美浜発電所、高浜発電所及び大飯発電所の 原子炉設置変更許可申請 【大山生竹テフラの噴出規模見直しに係る施設評価】

2020年 12月 15日

審査会合でのご指摘事項への回答は、下表のとおりである。

火山影響等発生時における対応のタイムチャート（美浜3号機の例） * スライド17の再掲

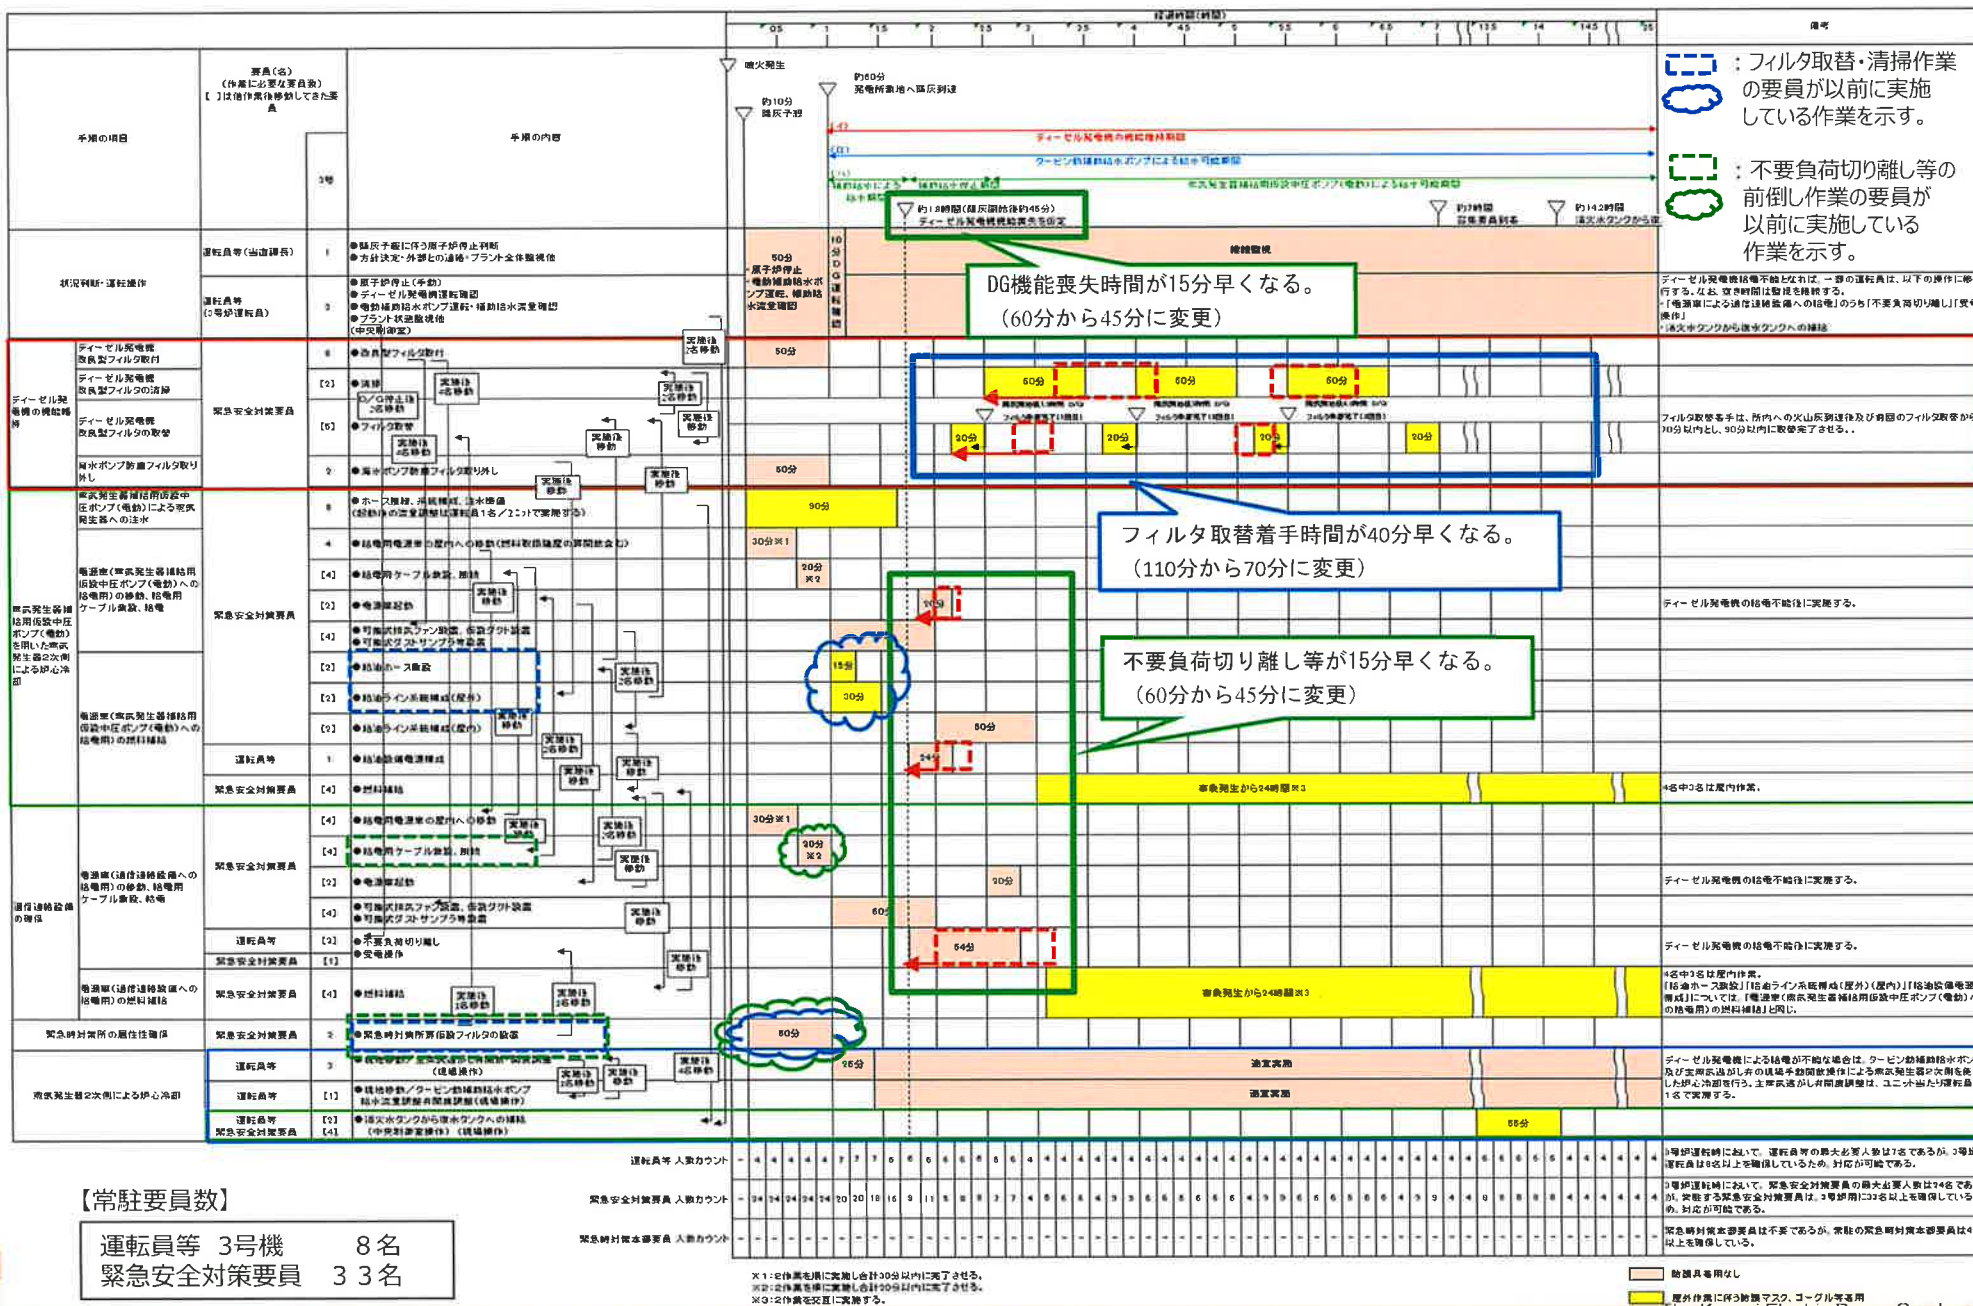
美浜3号機と高浜1, 2号機の炉規則83条の対応について保安規定の添付2に記載のある主な作業時間に変更がないことをタイムチャートとともに示すこと。

保安規定 添付2の「火山影響等発生時の対策における主な作業」では、対応手段及び想定時間等を定めており、層厚変更に伴い影響があるのは「フィルタ取替・清掃作業」、「電源車からの給電作業」となる。

DGフィルタ試験結果を踏まえると、「フィルタ取替の着手時間」及び「DGの機能喪失時間」の開始時間が早まることになり、**作業に着手する時間の変更はあるが、保安規定に記載している作業の想定時間の変更はない。**

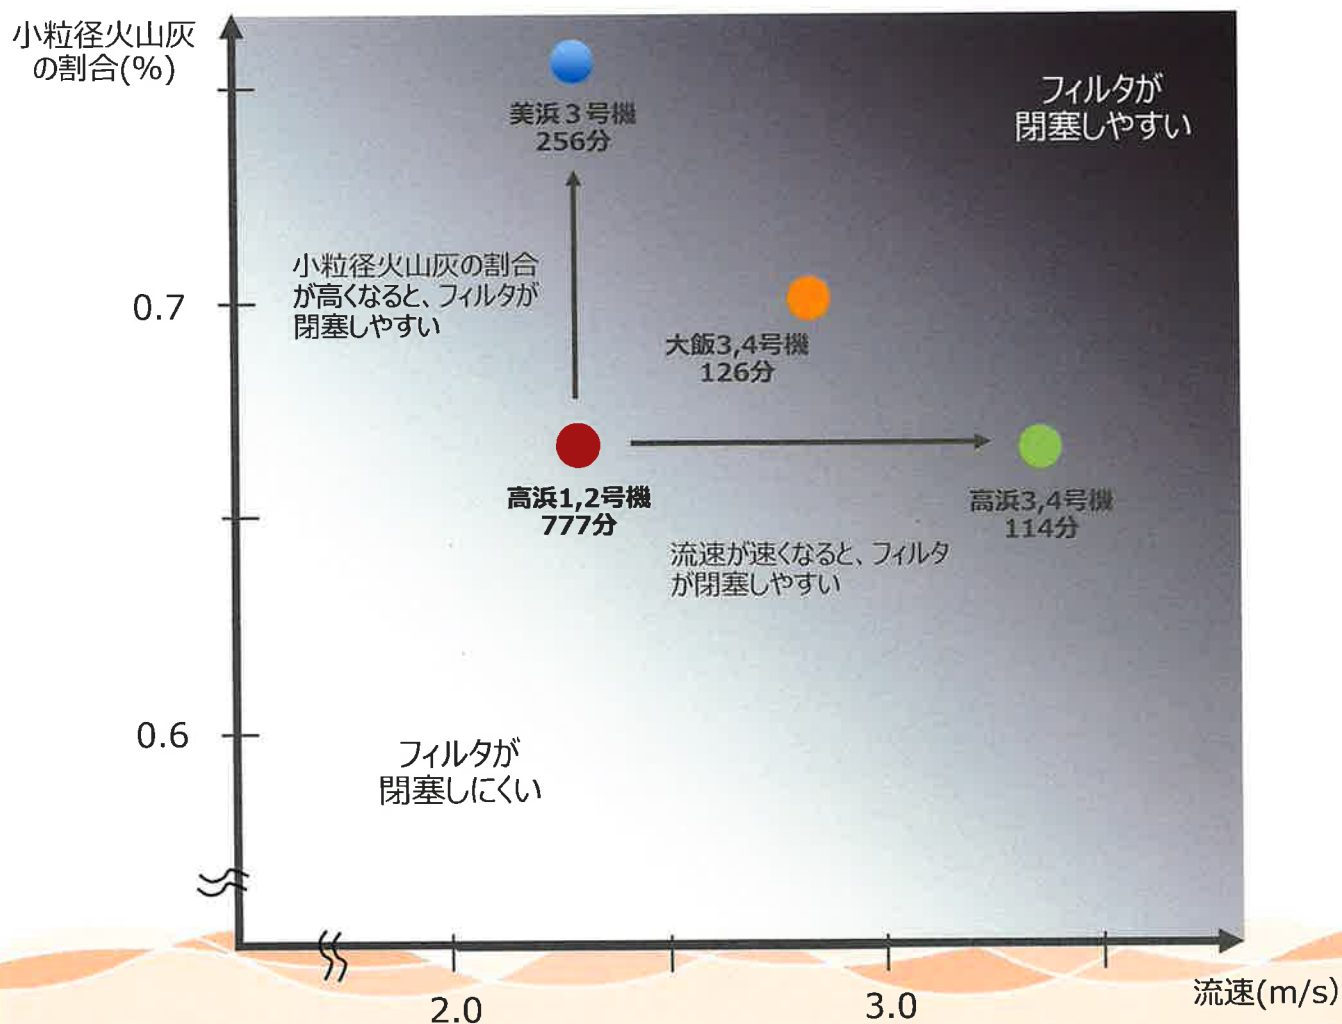
非常用ディーゼル発電機の改良型フィルタの性能試験は、現状、高浜 1, 2号機の基準捕集量が突出して数値が高いため、現在採取している試験結果の説明に併せて、その理由を説明すること。

フィルタ流速と小粒径火山灰の割合※の関係では、流速が速く小粒径の火山灰の割合が高くなると、フィルタは閉塞しやすく、流速が遅く小粒径火山灰の割合が低くなると、フィルタは閉塞しにくい傾向にある。

高浜 1, 2 号機は、流速が遅く小粒径火山灰の割合が低く、フィルタが閉塞しにくい領域にあることから、許容差圧到達時間が長くなっているものと考えられる。
